水替工の積算について

岡山県土木施工管理技士会
株式会社 日橋コンサルタント
施工管理部

河川護岸工事の水替工

図-1 推定透水量算出

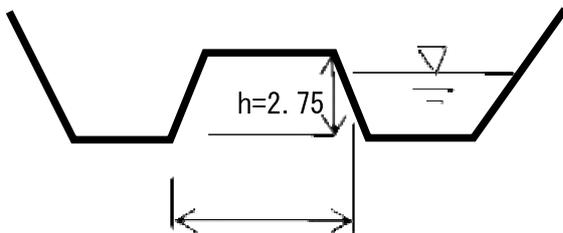
- ① 設計の水替え計算(図-1)によると仮締切り盛土は砂(透水常数3.6m/h)であったが、実施は粗砂(透水常数59m/h)以上でみるのが妥当でなかったのではないかと思う(図-2)。

図-3 推定透水量算出

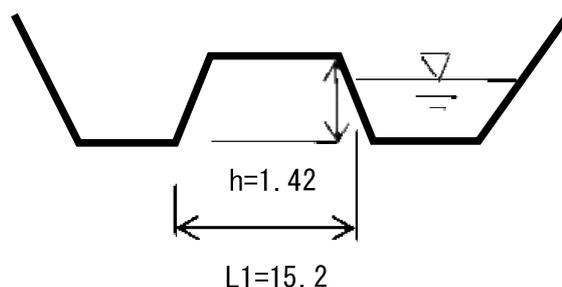
- ② 護岸上流接続側の木工沈床・間詰石の水替え計算は礫(透水常数1,400m/h)をみるのが妥当であると思う(図-3)。
